**AVIS RELATIF À LA PROTECTION
CONTRE LES EVENTUELS EFFETS NOCIFS ET NUISANCES
PROVOQUÉS PAR LES RAYONNEMENTS NON IONISANTS
GÉNÉRÉS PAR DES ANTENNES ÉMETTRICES STATIONNAIRES**

Commune : BURDINNE - Exploitant : ORANGE

Référence exploitant : 386L1_1 / 32386L1_1 / 42386L1_1 / 52386L1_1

Rapport n° 80 / 2025

Figure 1 : Vue en plan des lieux de séjour et des points de contrôle

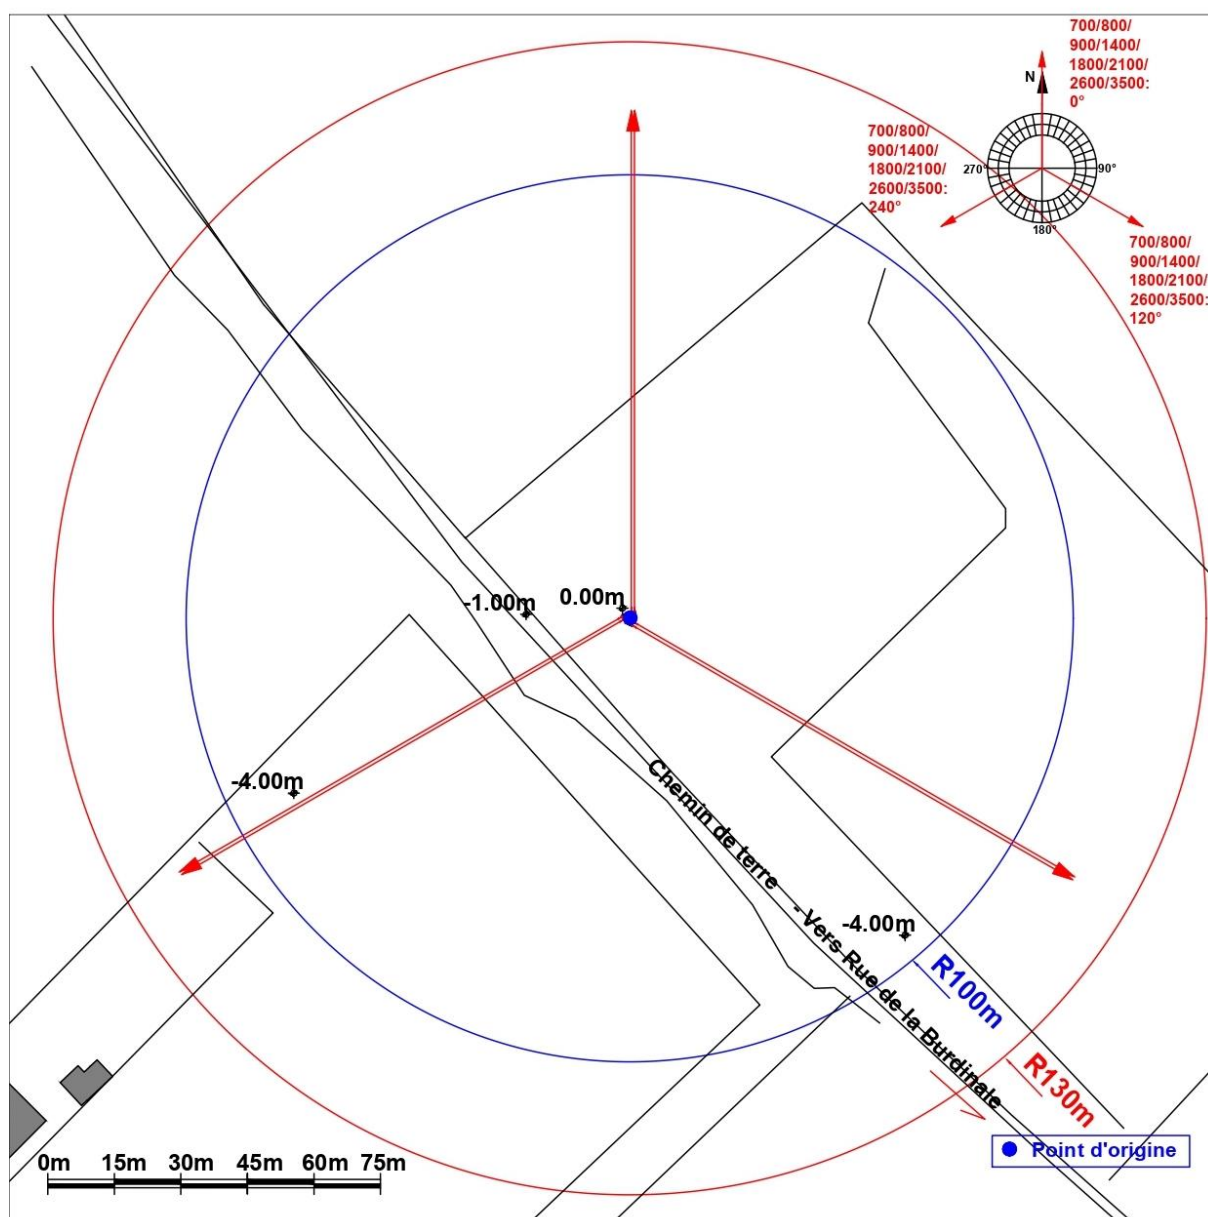
N° point de contrôle	LS	Atténuation (dB)	Indice d'exposition relatif à la limite par installation IE_i
Aucun lieu de séjour ne se trouve dans la zone où la limite d'immission pourrait être atteinte

En ce qui concerne les antennes de l'installation mentionnées dans le tableau 1, la distance maximale à laquelle la limite pourrait être atteinte, à l'extérieur, est égale à 99,8 m. S'il n'y a pas de LS à une distance inférieure, les antennes respectent forcément la limite d'immission.

Dans le cas des LS situés à l'intérieur des bâtiments, une atténuation d'obstacle est prise en compte et il en résulte que la distance maximale à laquelle la limite pourrait être atteinte se réduit à 70,7 m.

Figure 2 : Vue en plan des installations d'antennes dans un rayon de 300 mètres autour de l'installation faisant l'objet de la demande d'avis

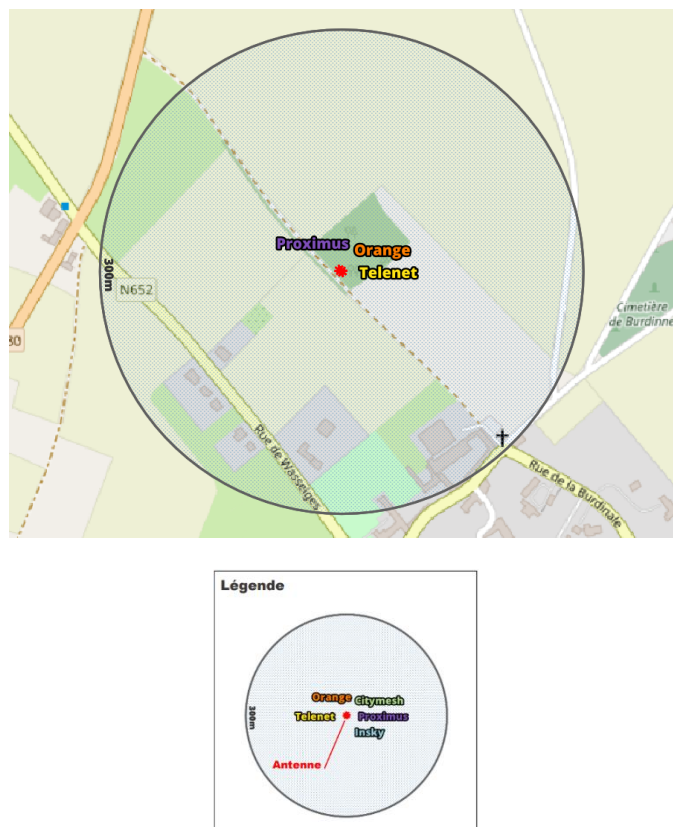
- il y a au plus 4 installations d'antennes émettrices stationnaires présentes dans la zone d'évaluation de 300 mètres de rayon représentée dans la figure 2, y inclus l'installation référencée dans le paragraphe 2 : la limite cumulative définie à l'article 4, §2 du décret est nécessairement respectée dans les lieux de séjour à l'intérieur de la zone d'évaluation de 300 mètres de rayon ;

Compte tenu des considérations ci-dessus, il apparaît que l'intensité du rayonnement électromagnétique généré, dans les lieux de séjour situés dans un rayon de 300 mètres autour de l'installation référencée dans le paragraphe 2, par l'ensemble des antennes émettrices stationnaires de l'ensemble des exploitants du même site d'antennes émettrices stationnaires respecte la limite fixée à l'article 4, § 2 du décret.
